" MODIFICACIONES PUNTALES NORMAS
SUBSIDIARIAS SAN BARTOLOME "
MODIFICACIONES Nº2 A LA Nº30

NORMAS SUBSIDIARIAS DE PLANEAMIENTO MUNICIPAL DE
SAN BARTOLOMÉ DE LANZAROTE
MODIFICACIONES PUNTUALES N°2 A N°30
DOCUMENTO APROBACIÓN DEFINITIVA
DICIEMBRE 1997

MODIFICACION PUNTUAL Nº7B.

MODIFICACION N° 7 - NUCLEO: SAN BARTOLOME
MODIFICA: ALINEACION CALLE 14

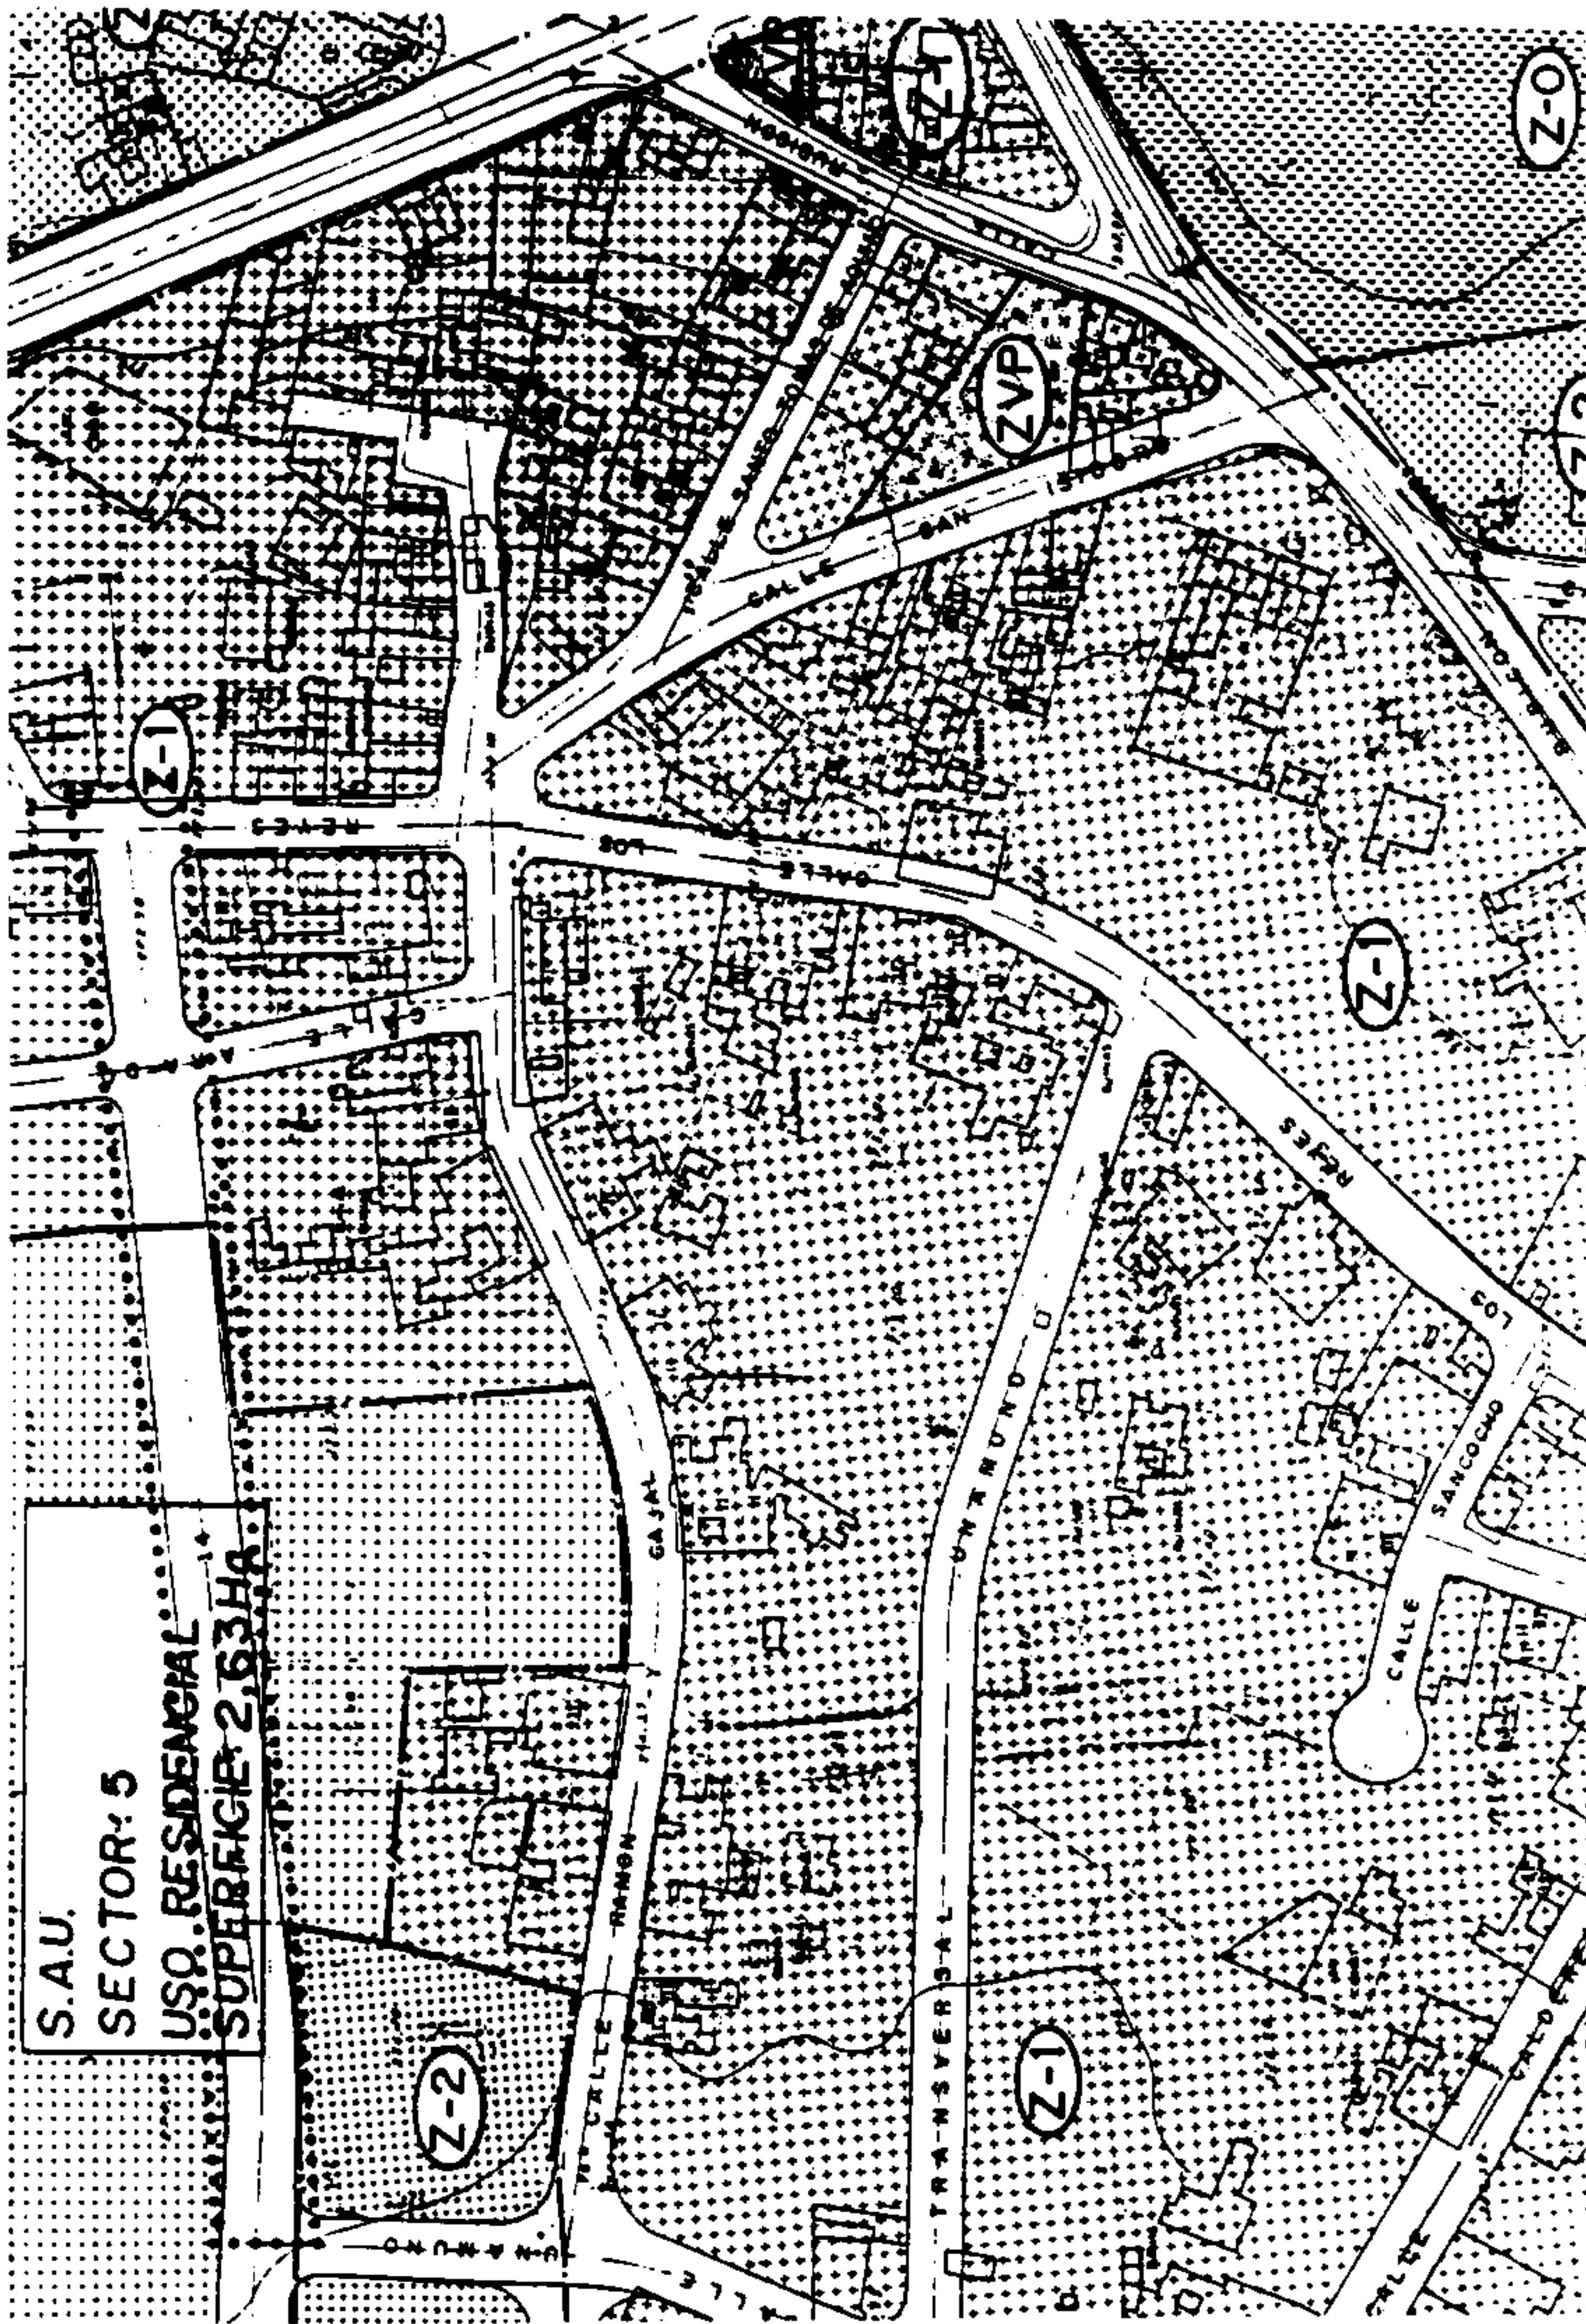
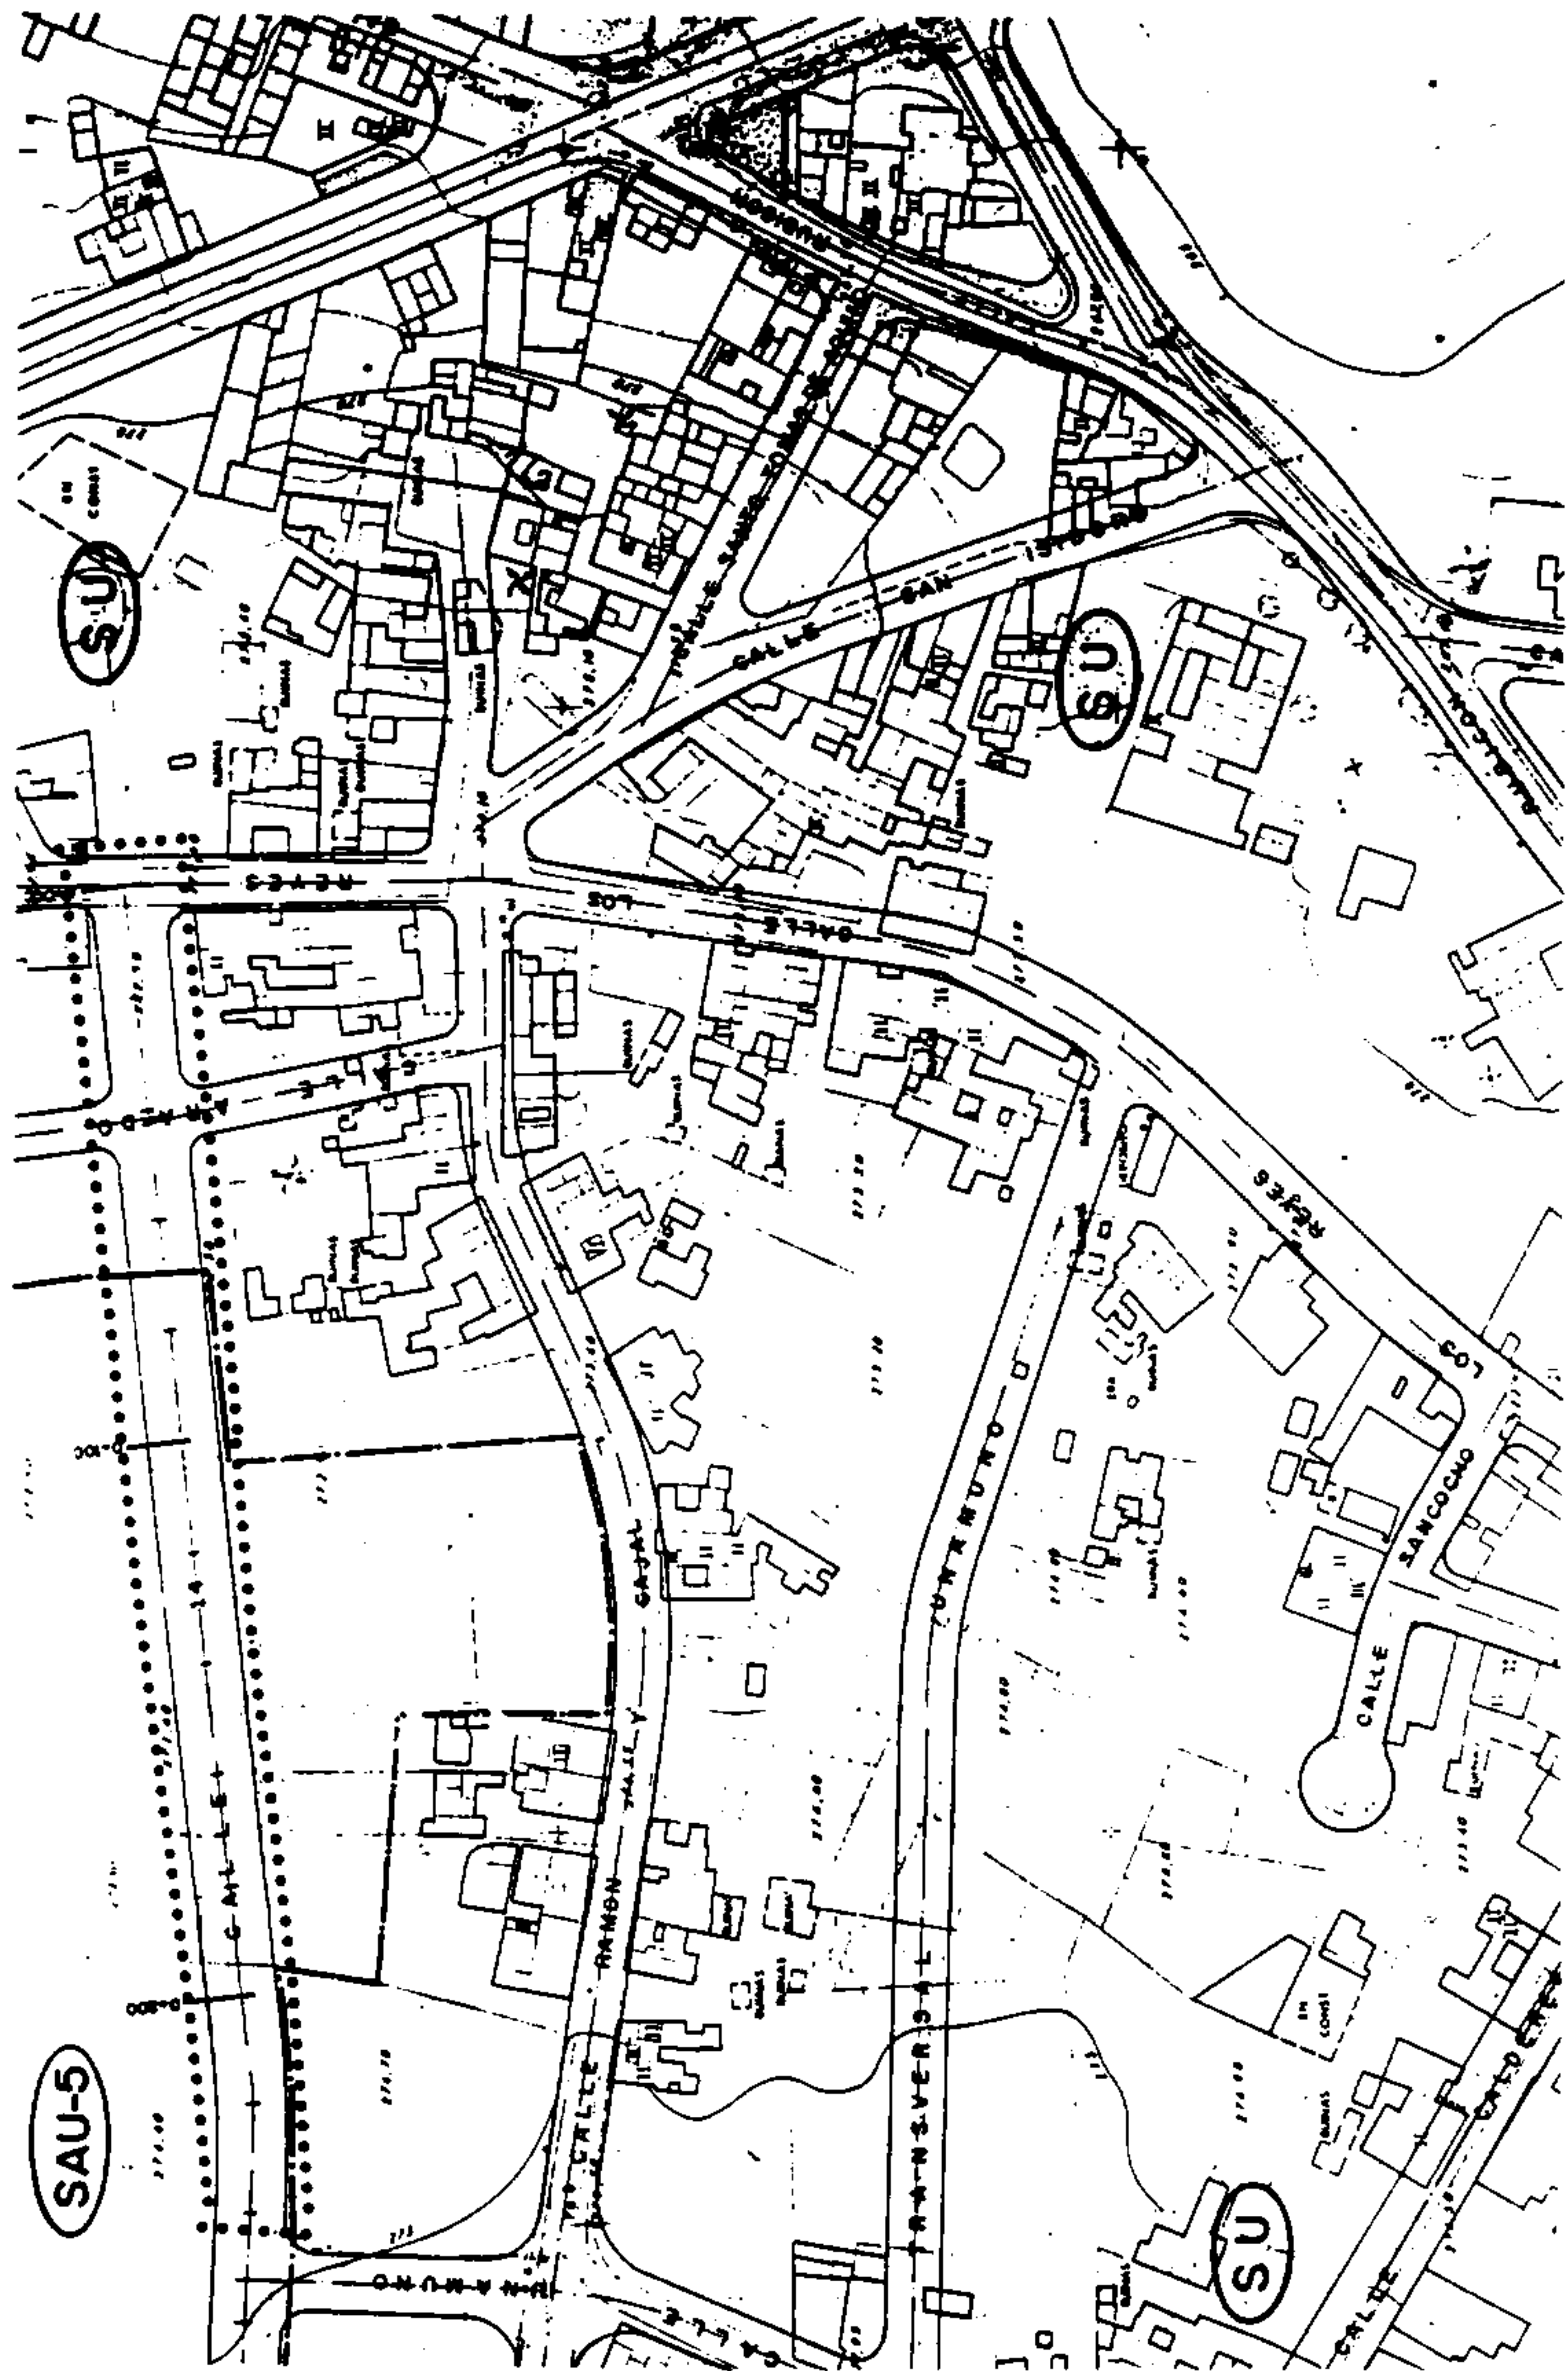
- A) Se proponía la recalificación como **SUELO URBANO**, con Ordenanza **ZONA 1**, una franja de terreno calificado como **SUELO APTO PARA URBANIZAR** - Sector 5. Esta modificación fue desestimada por la C.U.M.A.C.
- B) Asimismo se modifica parcialmente la alineación de la calle nº14, suprimiendo el tramo de calle que va desde la calle Arado a la de Reyes Católicos, calificándose los terrenos desafectados como **SUELO URBANO con Ordenanza Zona 1**.

La modificación queda limitada a modificar la alineación de la calle 14, suprimiendo el tramo comprendido entre las calles Arado y Reyes Católicos. Como consecuencia de la modificación del trazado se recalifican como Suelo Urbano - con Ordenanza Zona 1, los terrenos desafectados por la supresión del tramo de la calle nº14.

La supresión del tramo de la calle nº14, se justifica por existir una construcción sobre la traza de la calle. Esta construcción se realizó con anterioridad a la Aprobación Definitiva de las Normas, no siendo contemplada su existencia se trazó la calle. Por lo que se justifica el suprimir el tramo de calle y dejar dentro de ordenación la edificación existente.
